Agência Reguladora de Energia e Saneamento Básico do Estado do Rio de Janeiro

RELATÓRIO DE FISCALIZAÇÃO

PROCESSO	480002/000804/2025		
CONCESSIONÁRIA	Águas de Juturnaíba	BLOCO	-----
REPRESENTANTES DA CONCESSIONÁRIA	Airton Ribeiro Rangel – Coordenador de Operações		
UNIDADE/OBRA FISCALIZADA	Reservatório Bacaxá		
ENDEREÇO DA UNIDADE/OBRA FISCALIZADA	Rua Nelson de Oliveira, sem nº, ao lado do nº 88, bairro Centro de Bacaxá, Bacaxá, Saquarema, Rio de Janeiro		
TIPO DE FISCALIZAÇÃO	Programada		
OBJETIVO DA FISCALIZAÇÃO	Verificar as condições de operação e manutenção da unidade		
MOTIVO DA FISCALIZAÇÃO	Fiscalização periódica		
PERÍODO DE FISCALIZAÇÃO	03/12/2025

Foto 1 – Vista frontal do reservatório murado, massem identificação

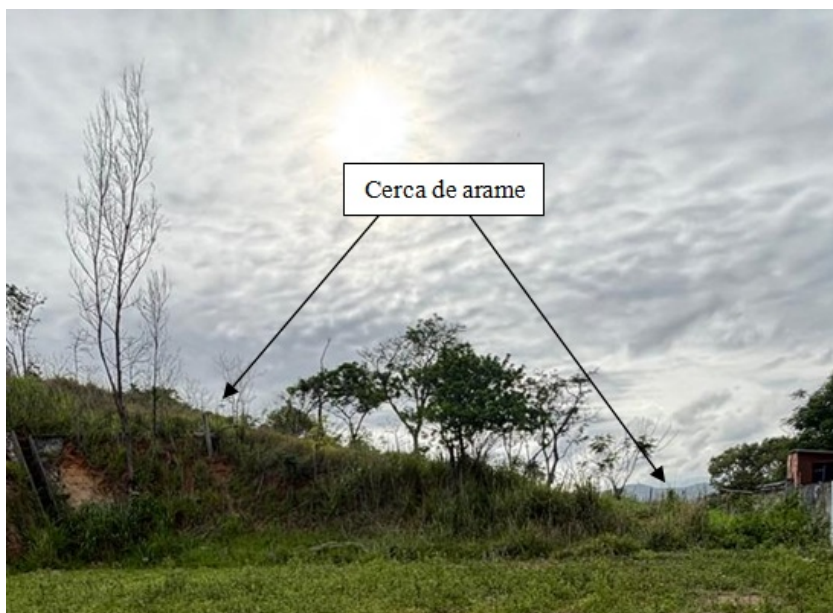
- o reservatório tem restrição de acesso, sendo protegido por muro de alvenaria e cerca de arame, mas não está identificado (fotos 1 e 2);

Foto 8 – Válvula inoperante

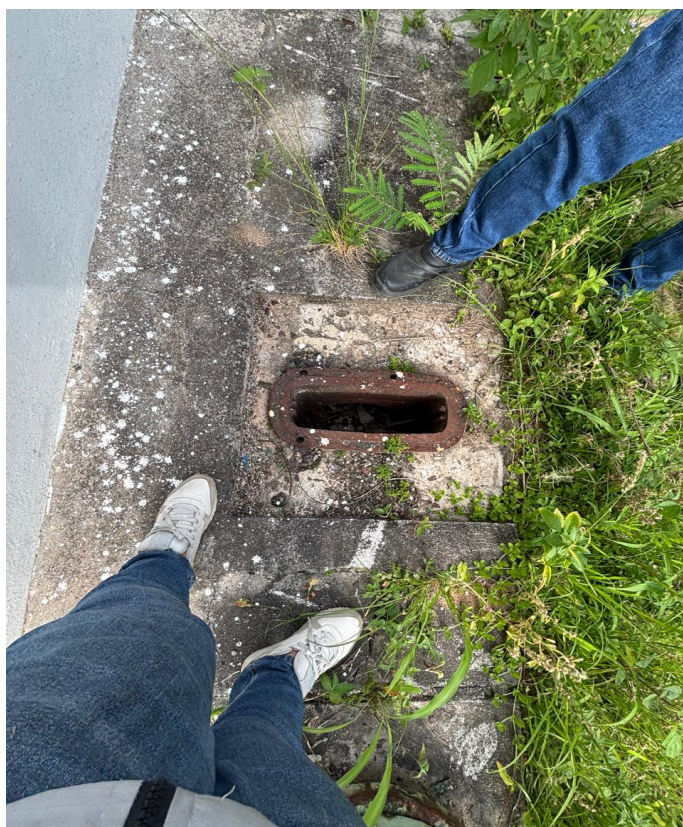
· a válvula responsável pela entrada ou parada da água está inoperante (foto 8);

- o reservatório seja colocado em operação;
- seja substituído a válvula de entrada de água do reservatório;
- sejam feitas todas as adequações de segurança;
- a AGENERSA seja informada sobre a conclusão das obras e o início de operação da unidade.

Foto 12 – Barrilete

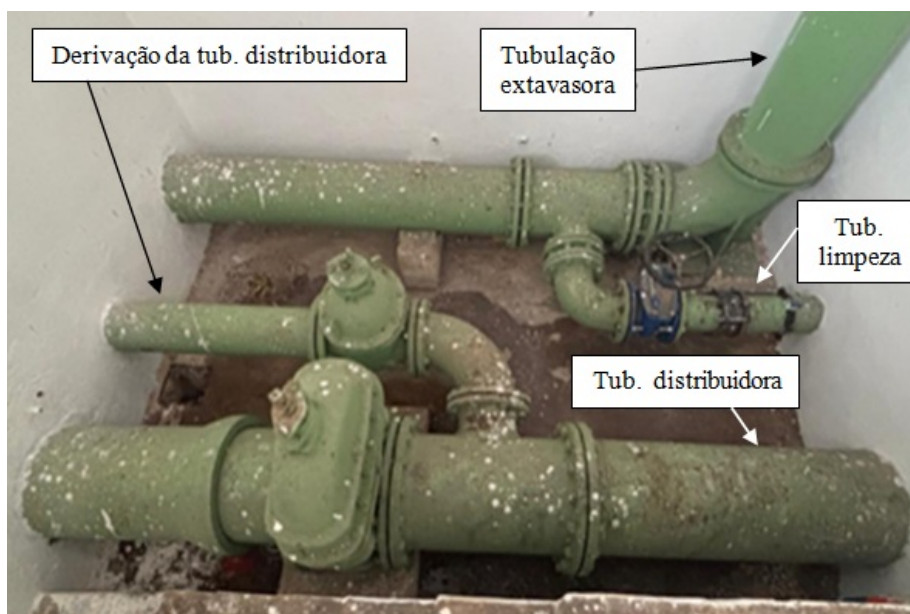
- as tubulações de distribuição (saída), limpeza e extravasora são de ferro fundido (foto 12);
- o diâmetro da tubulação distribuidora é de 400 mm, derivando desta uma tubulação de 200 mm (foto 12);
- os diâmetros das tubulações de limpeza e extravasora são respectivamente 150 e 300 mm (foto 12).
